Informazioni tecniche

034.2018

Svettatoio a batteria STIHL ASA 85 – Modello 4861

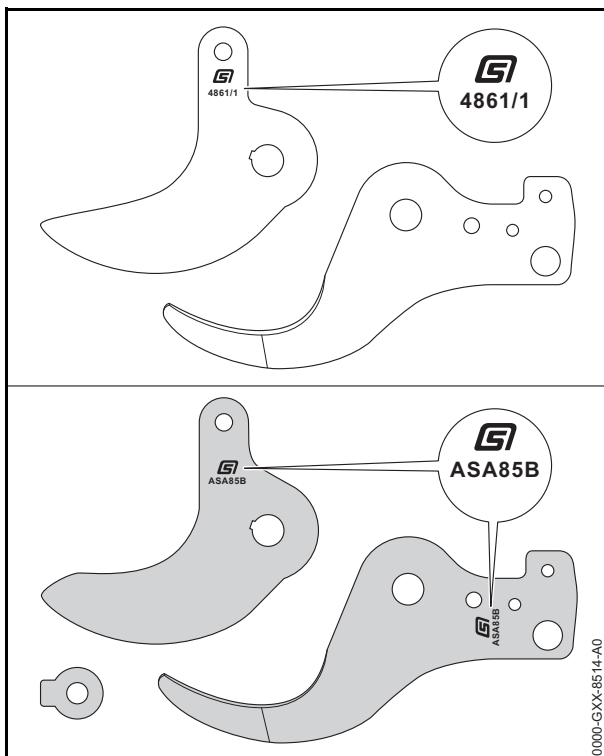
Per migliorare le prestazioni di taglio, verranno introdotte nuove lame con geometria modificata e affilatura ottimizzata. Per il montaggio delle nuove lame è stato introdotto un nuovo distanziatore. Rispetto a quelle precedenti, la nuova lama è più sottile e la nuova controlama è più spessa.

in alto: particolari di versione precedente:

Lama 4861 702 2300
Controlama 4861 820 7500

sotto: nuovi particolari:

Lama 4861 702 2303
Controlama 4861 820 7502
Distanziatore 4861 713 8800

Le lame di versione precedente sono disponibili solo più fino all'esaurimento delle scorte.

Le lame di versione precedente e quelle nuove non possono essere utilizzate insieme. Le nuove lame e il nuovo distanziatore sono disponibili come set per il montaggio nelle macchine anteriori.
